Cobertura alterada da cuba de entrada (cubo do rotor para o braço de aspersão inferior) IGV 645.0/1/2

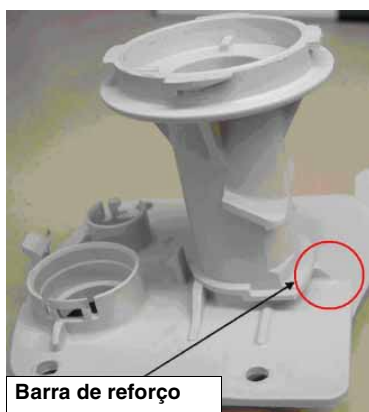
Nos aparelhos mais antigos (anteriores à semana de produção 10/04) surgiram problemas com os braços de aspersão que afectam o tubo de alimentação. Nos aparelhos mais novos, a cobertura foi respectivamente alterada. O N.º pç. de repos. 434 773 mantém-se.

Atenção O fecho de encaixe do tubo de alimentação é uma ligação que é feita de uma só vez. Para evitar danos, o sistema (composto por cobertura, filtro e tubo de alimentação) deve ser montado fora do aparelho, uma vez que assim é mais fácil controlar se a ligação está correcta. Não aplicar demasiada força sobre o ponto de ligação ao controlar após a montagem para que o bloqueio não se desencaixe.
